SPECIALISTO IŠVADA

2022-10-31, Kaunas

Adresas – Nidos g.72, Klaipėda
Pastato paskirtis – gyvenamoji (6.3. p. STR 1.01.03:2017)
Unikalus Nr. – 4400-5084-8916
Statybos metai – 2018
Pastato kategorija – ypatingas
Bendras plotas – 3077,09 m²
Aukštingumas – 8 aukštų
Gyvenamųjų patalpų – 61 vnt.
Pastato energinio naudingumo klasė – B.

Tyrimo objektas: daugiabučio gyvenamo namo (jo dalies) techninės būklės vertinimas

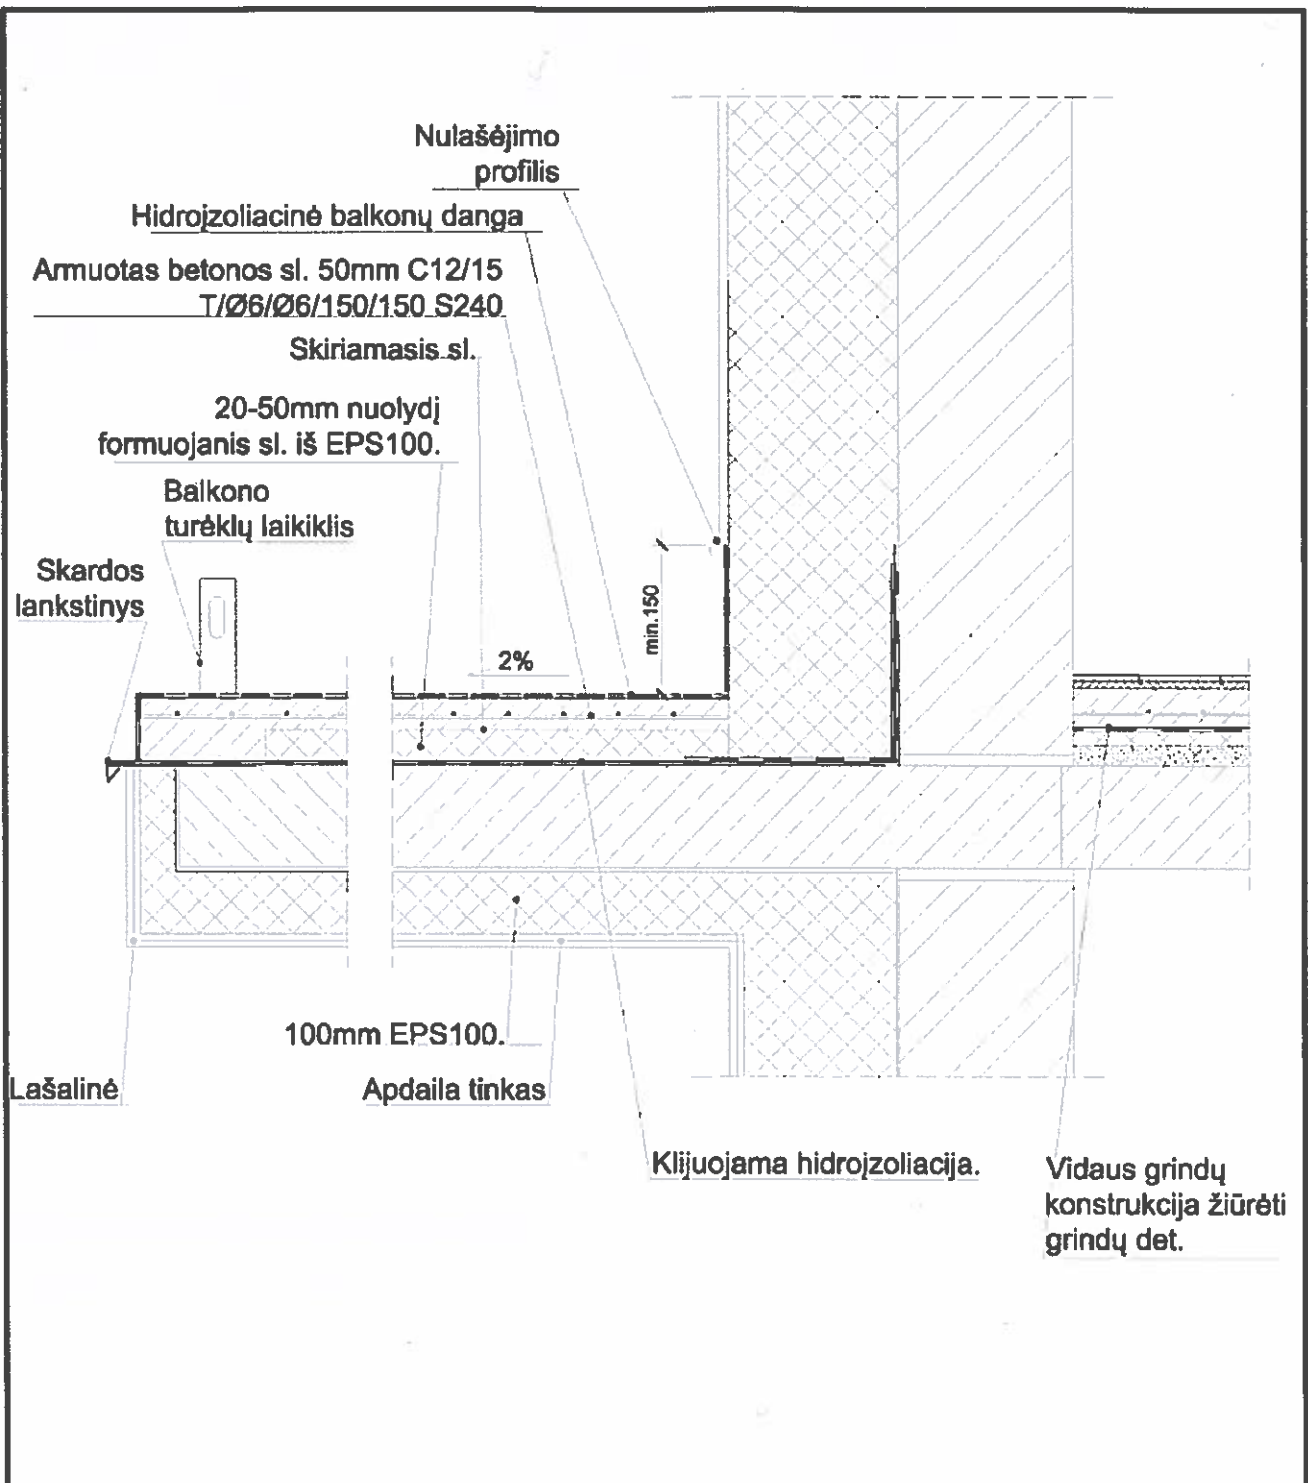
- ant balkonų laikančių plokščių yra paklota ritininė bituminė hidroizoliacija (9, 10 pav.), kaip pateikiama statybos projekto detalėje A/TP/74-01-DP-SK/A-30 (4 priedas), tačiau ties išorės krašto plieno nuolaja ir balkonų tvorelės statramsčiais hidroizoliacija neužleista (5 ir 6), kas dalinai neatitinka projekto detalės A/TP/74-01-DP-SK/A-32 (4 priedas);
- atkreiptas dėmesys į tai, kad jau po keturių eksploatacinių metų praktiškai visų balkonų plokščių išorės kraštų perimetru smulkiagrūdis betonas paveiktas erozijos (7 pav.), o sandūra tarp plieninės nuolajos ir šio betono tapusi laidi vandeniui.

Ardomojo ir vizualinio tyrimo metu, nagrinėjant statybos projekte [1] balkonų konstrukcijų detales, atkreiptas dėmesys į tai, kad hidroizoliacinė danga yra $1,5 \pm 0,2 \text{ mm}$ storio polimerinio mišinio (su pabarstu) sluoksnis (9 ir 10 pav.).

- 4.1. Pirmiausia, siūloma remontuoti butų Nr. 57, 58 ir 62 balkonų plokščių išorės kraštus (6 priedas): nupjauti apie 300 mm smulkiagrūdžio betono išorės kraštą, pratęsti ir užleisti esamą ritininės hidroizoliacijos sluoksnį ant plieninės nuolajos ir atstatyti smulkiagrūdžio betono ir dangos sluoksnius.

VANDENS PRATEKĖJIMO SCHEMA

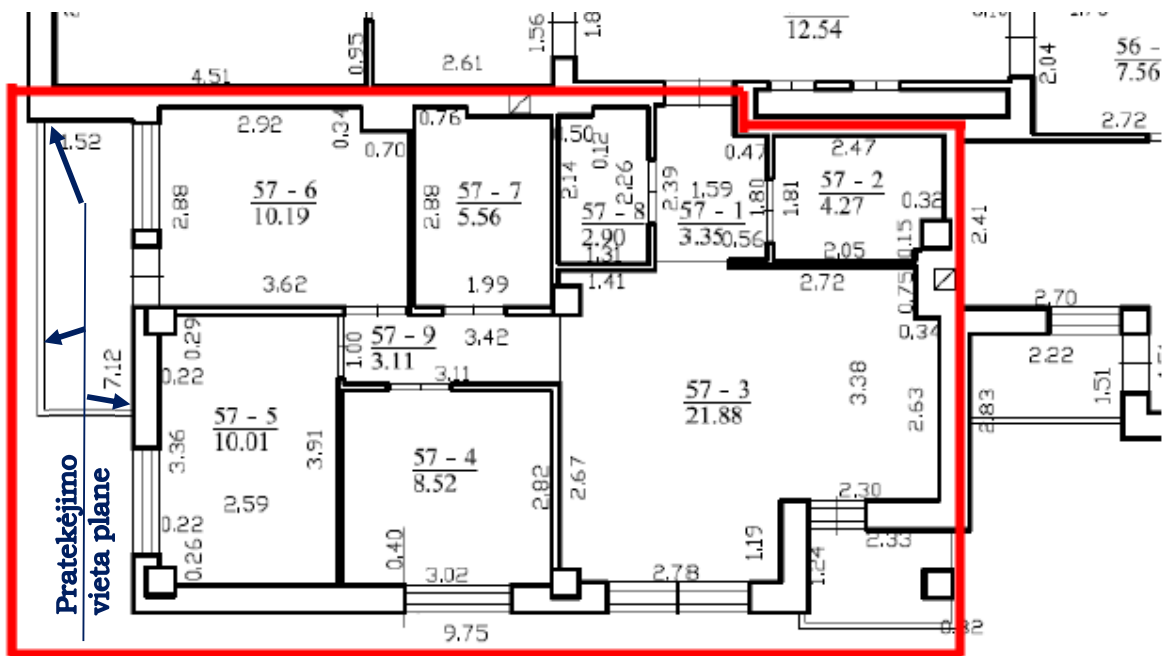
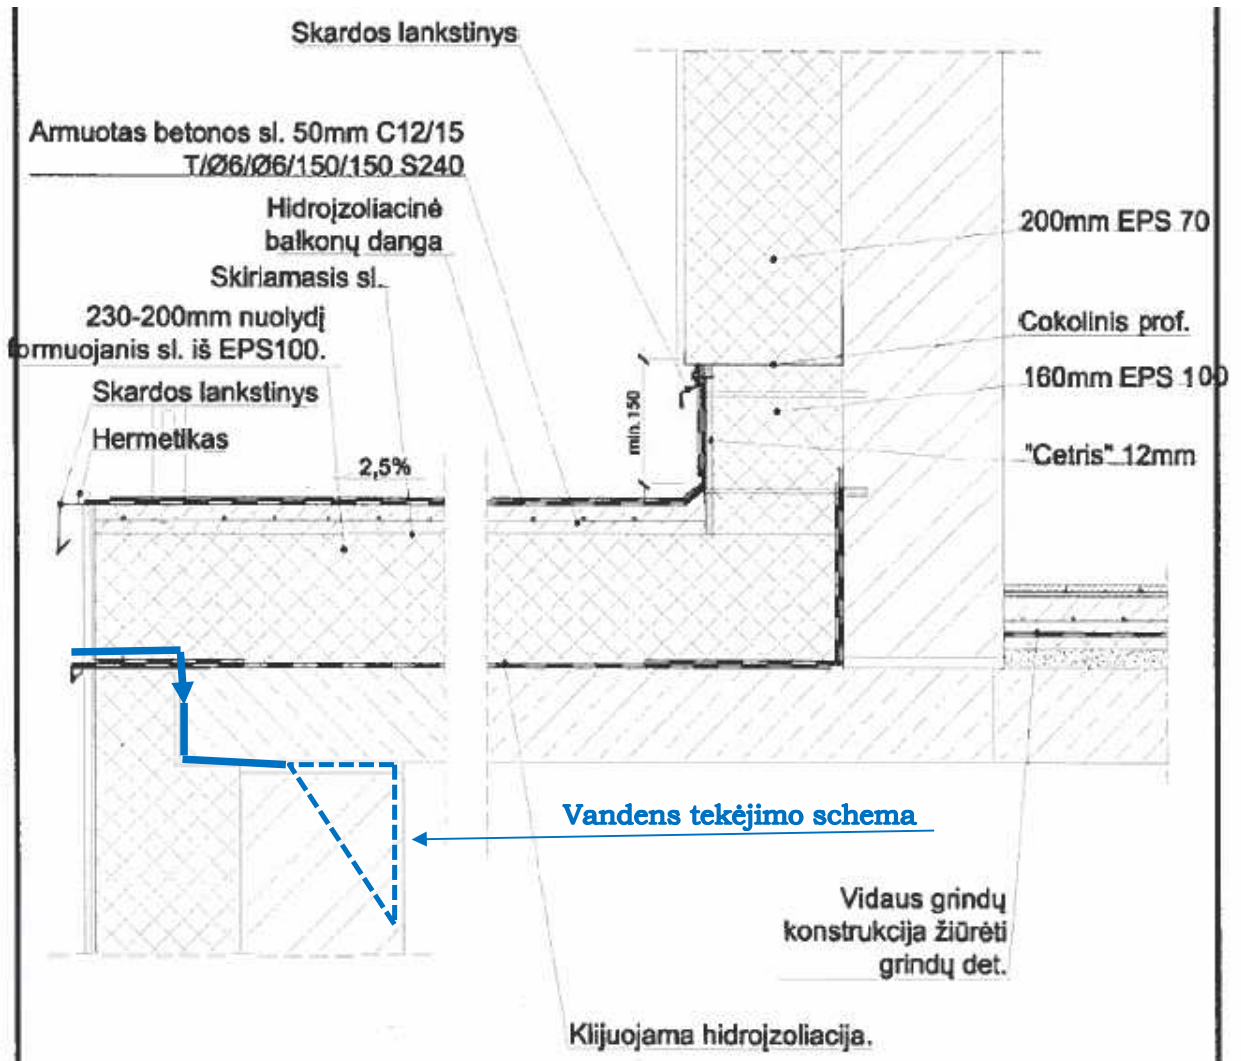
Iš tyrimo metu gautų duomenų tvirtinama analitinė išvada: dėl vyraujančių vakarų krypties vėjų, vakarinėje pastato pusėje lietaus vanduo patekęs ant balkonų išorės karšto plieninės nuolajos, veikiant vėjo slėgiui yra įstumiamas į skardos ir betono sandūrą, ties balkonų tvorelės statramsčiais teka žemyn g/b perdangos išorės briauna ir, patekęs ant mūro, toliau pasklinda sienų paviršiais.

Buto Nr. 54 patalpų Nr. 54-3 ir 54-4 sienų apļiejimo priežastimi laikoma VII a. buto Nr. 57 balkono išorės krašto laidumas vandeniu (6 priedas).

BUTUOSE Nr. 57, 58 IR 62 BALKONŲ REMONTO PRINCIPINIS PLANAS

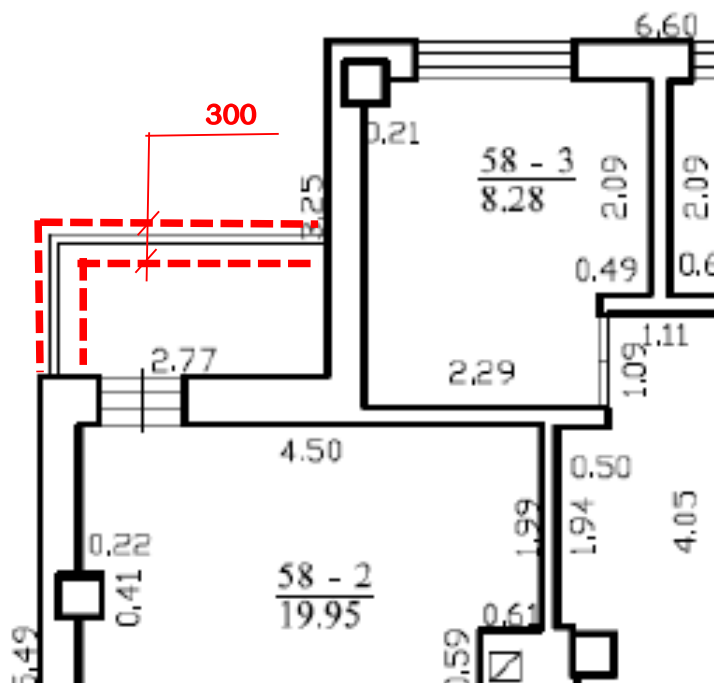
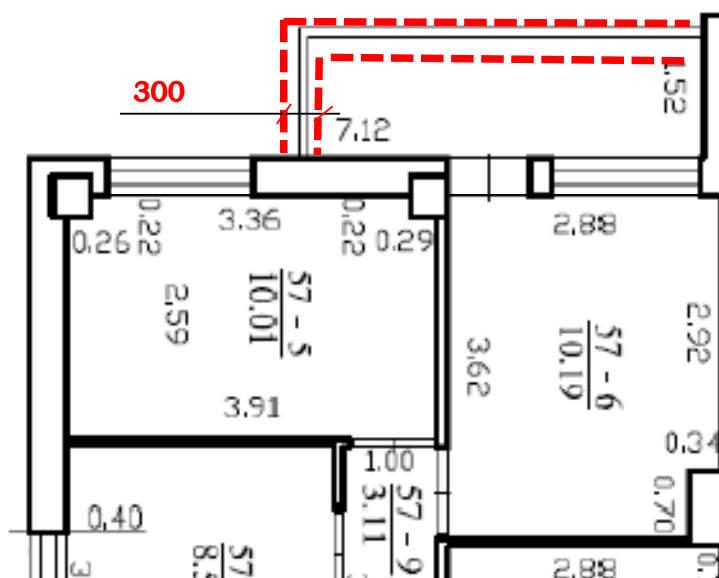
- 3.1. Pirmoji, pagrindinė, priežastis VI a. butų Nr. 54 ir 55 sienų apļiejimo vandeniu laikoma VII a. butų Nr. 57 ir 58 balkonų (virš gyvenamųjų patalpų) išorės krašto perimetru laidumas vandeniu ties plieninės skardos nuolaja, ypač ties balkono tvorelės statramsčiais.
